「福島第一原子力発電所 特定原子力施設に係る実施計画」及び「福島第一原子力発電所 特定原子力施設に係る実施計画 別冊集」について、下記の箇所を別添の通りとする。

補正箇所、補正理由およびその内容は以下の通り。

油処理装置に関する審査の進捗を踏まえ、下記の通り補正を行う。併せて、原規規発第 1703175 号、原規規発第 1710065 号及び原規規発第 1710307 号にて認可された実施計画の反映を行う。

2.43 油処理装置

図-1 装置配置概要図

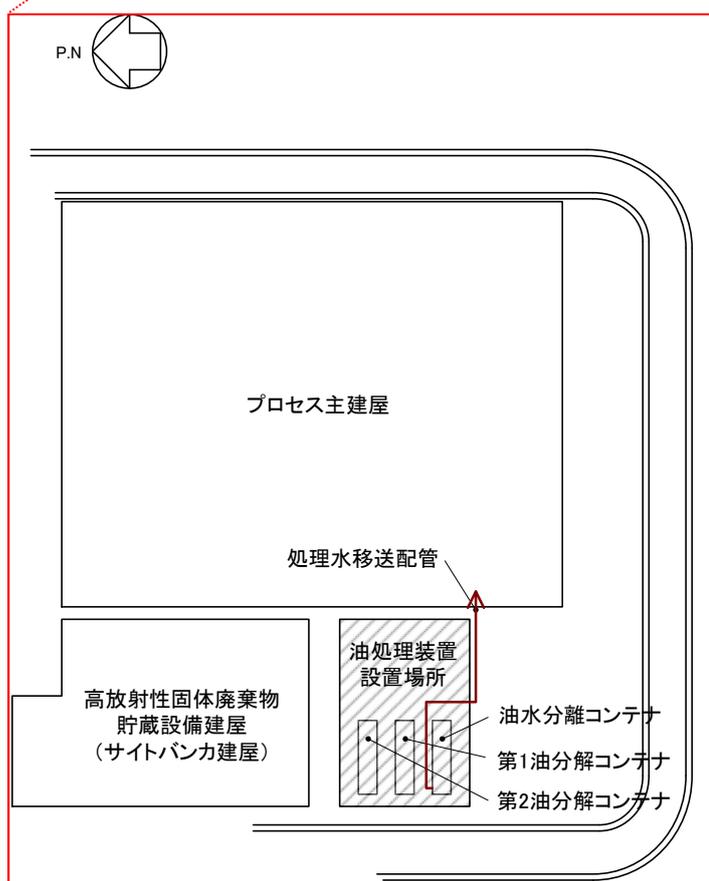
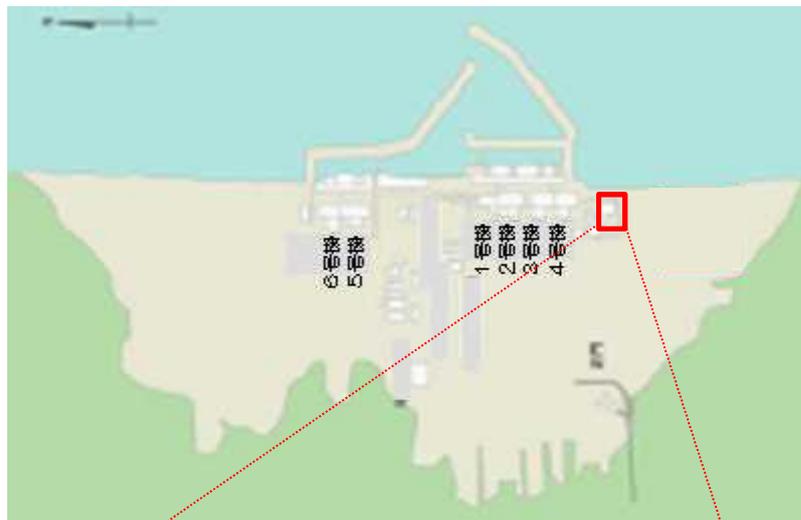
- ・装置配置概要図の変更
- ・系統構成図の変更
- ・記載の適正化

図一 1 1 配管概略図(2 / 2)

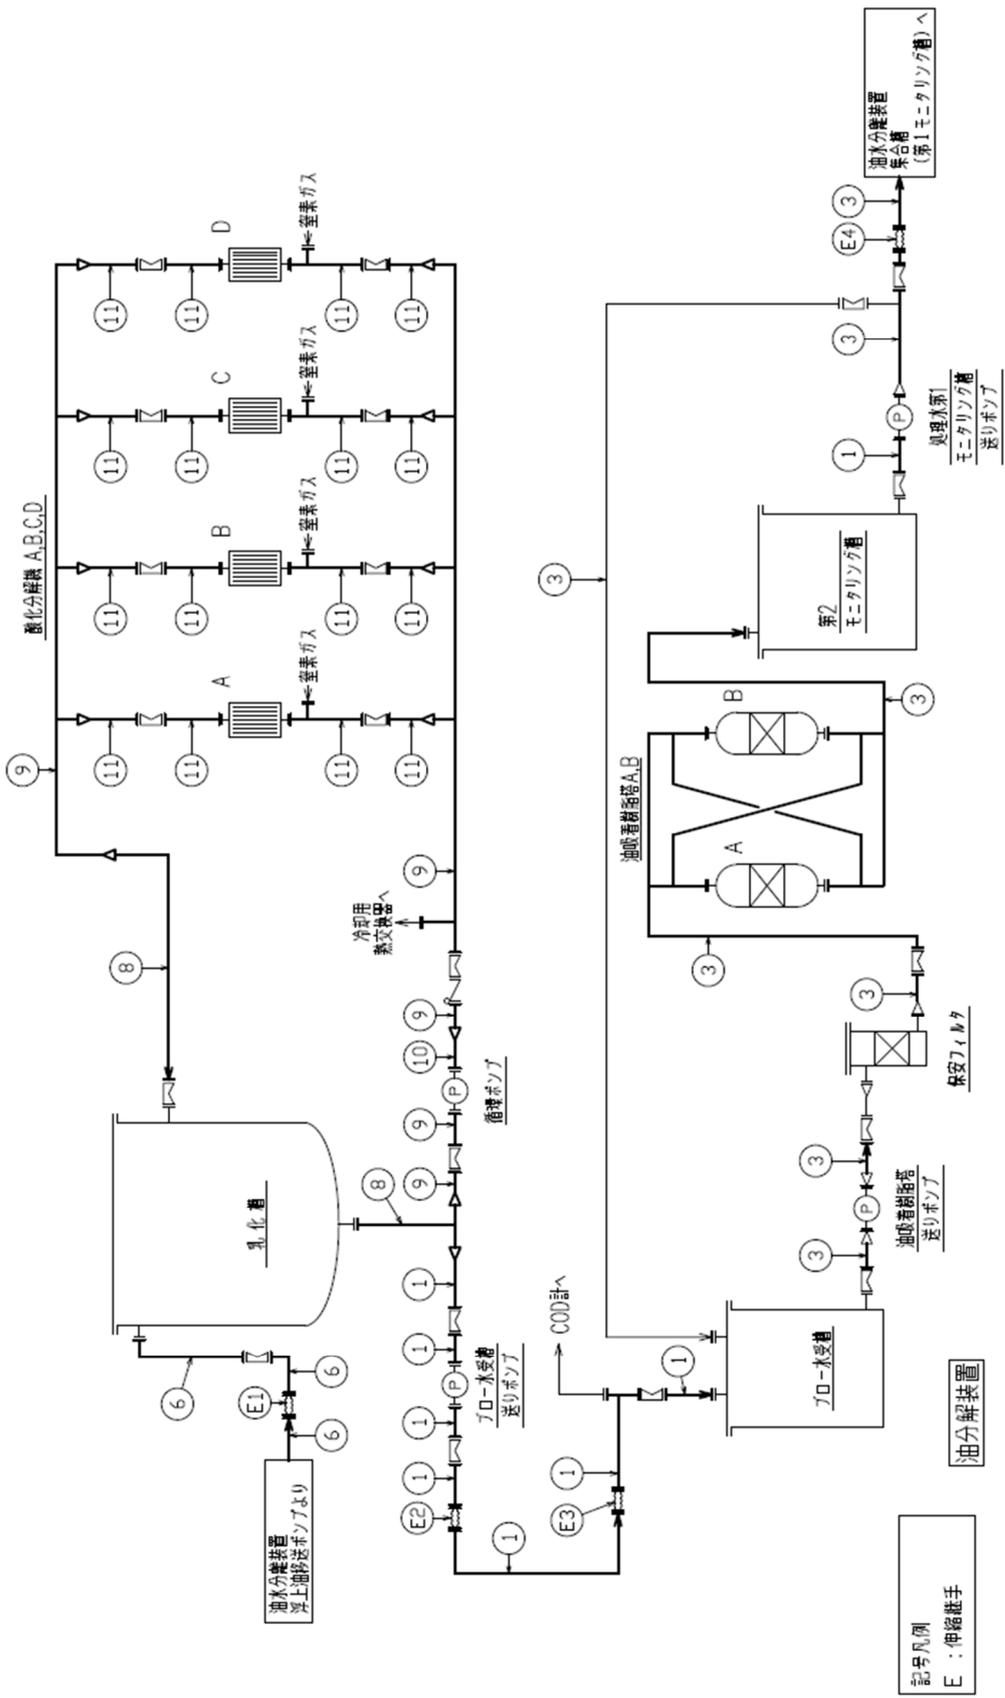
- ・配管概略図の変更および強度評価対象配管の追加
- ・記載の適正化

図-1 排ガス系統図

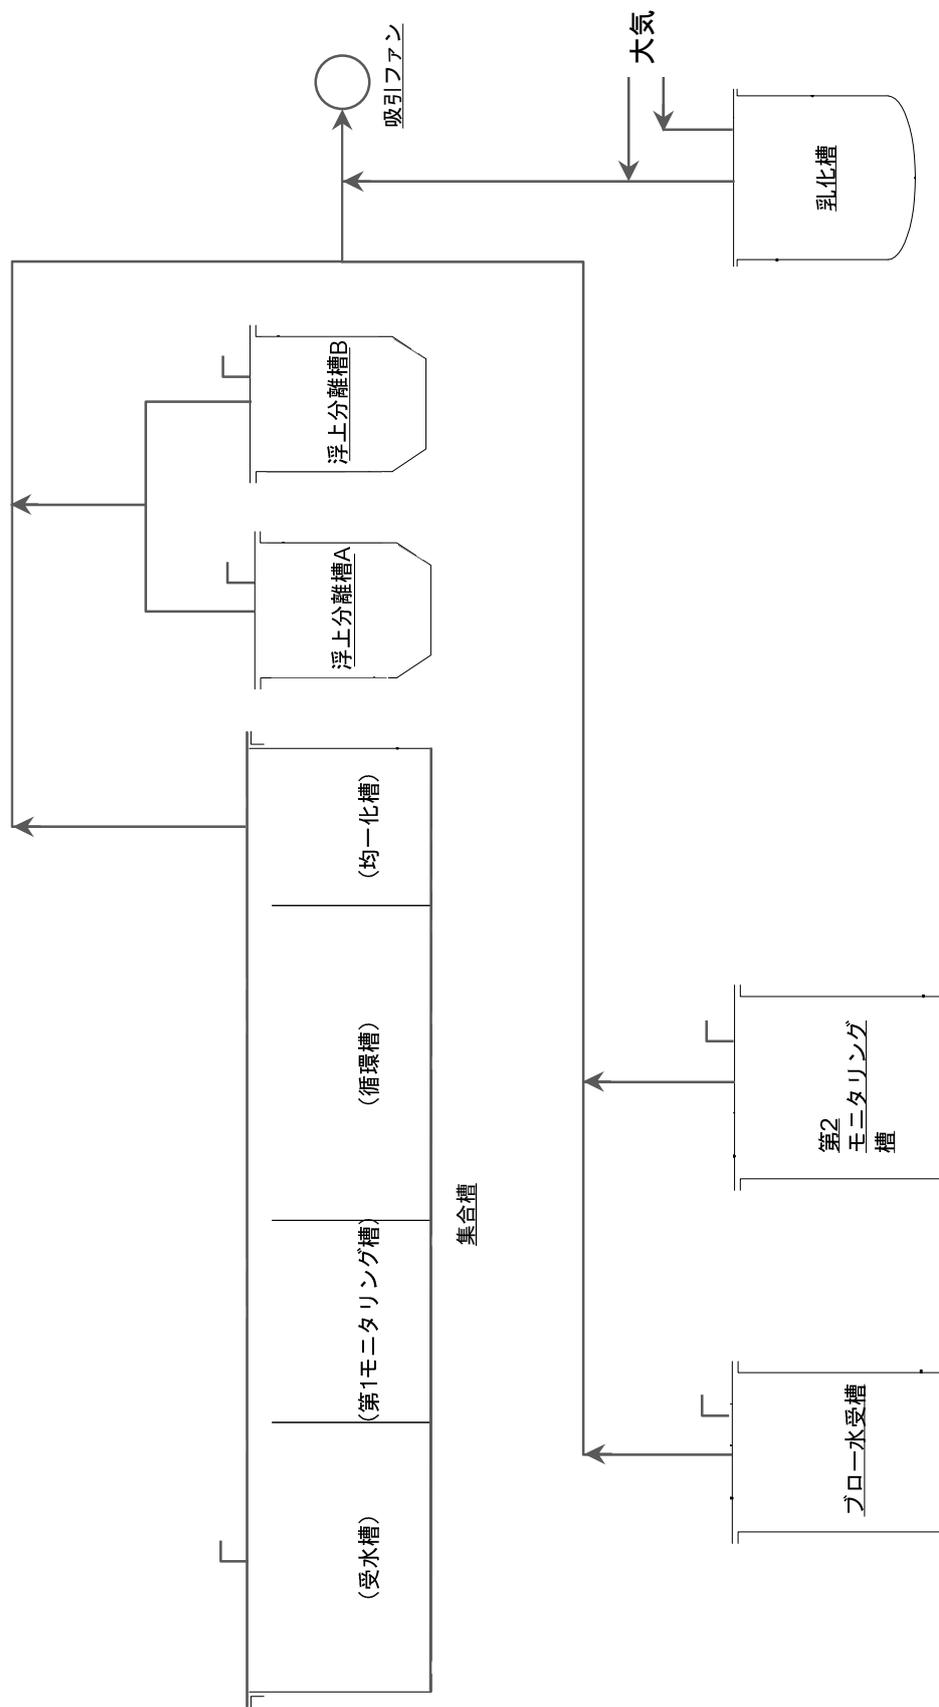
- ・環境条件に対する対策の追記
- ・可燃性ガスの排気濃度評価および排ガス系統図の追記
- ・記載の適正化
